Changement du brûleur

Appareils concernés

GB272 50 kW

GB272 100 kW

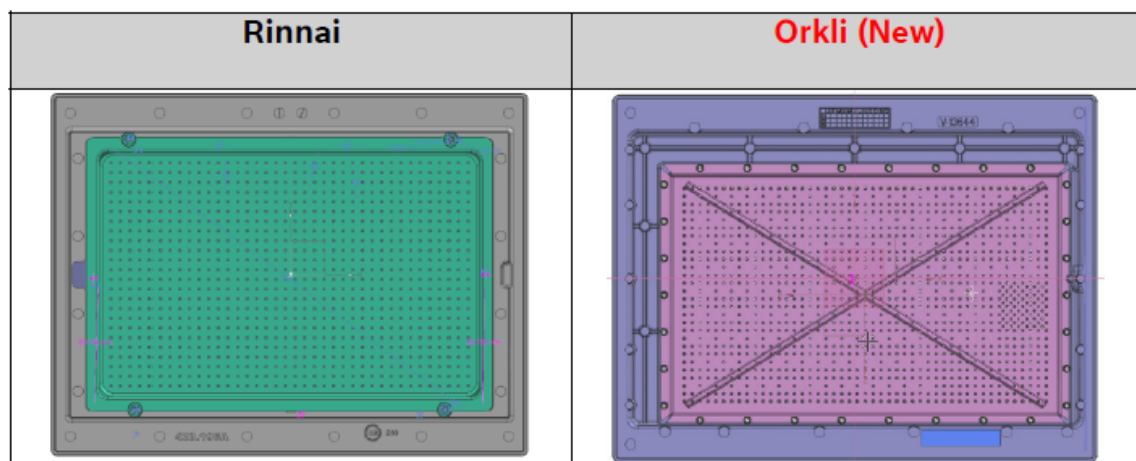
Afin de garantir un approvisionnement stable en composants, le brûleur en céramique du fournisseur Rinnai a été remplacé par un nouveau brûleur à fibres céramiques (Ceramat) du fournisseur Orkli.

La transition a déjà eu lieu et concerne aussi bien la production de nouveaux appareils que la livraison des pièces de rechange correspondantes.

Le nouveau brûleur Orkli est un remplacement 1:1 et est entièrement compatible avec les appareils concernés.

Comparaison visuelle

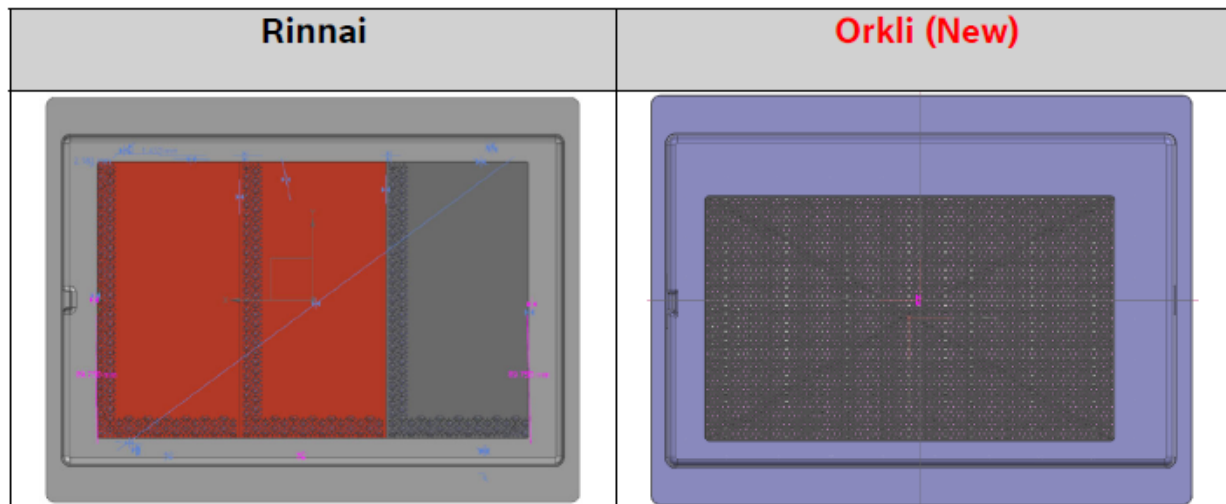
Vue de dessus

Vue de dessous

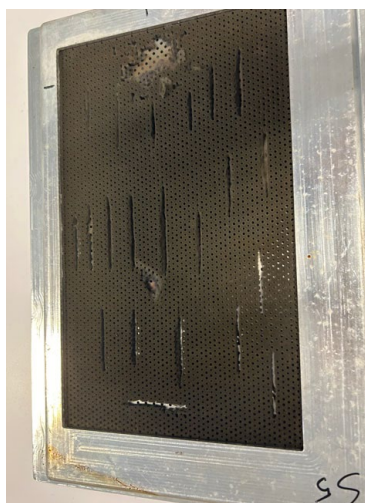
Comparé au modèle céramique précédent, le nouveau brûleur à fibres céramiques est plus sensible et nécessite donc plus de soin et de prudence lors de sa manipulation. Avec une manipulation correcte, il n'y a aucun risque d'endommager la structure des fibres. Cependant, si des dommages surviennent lors des travaux de service ou de maintenance, par exemple en laissant tomber accidentellement le brûleur, celui-ci doit être remplacé.

L'image ci-dessous montre un brûleur endommagé pour illustrer l'apparence d'une structure de fibres affectée.

ATTENTION

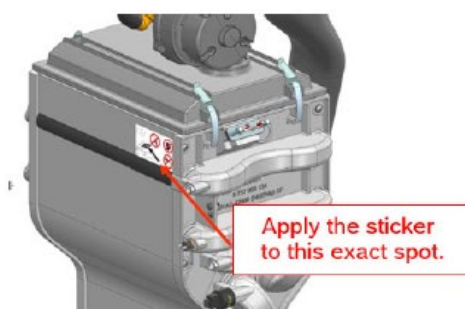
Le nettoyage du nouveau brûleur à fibres céramiques à l'air comprimé est strictement interdit, car cela endommagerait la surface délicate.

- Un nettoyage avec une brosse de nettoyage douce ou une brosse à poils fins est généralement suffisant. Les brosses métalliques ou les outils grossiers doivent être évités.
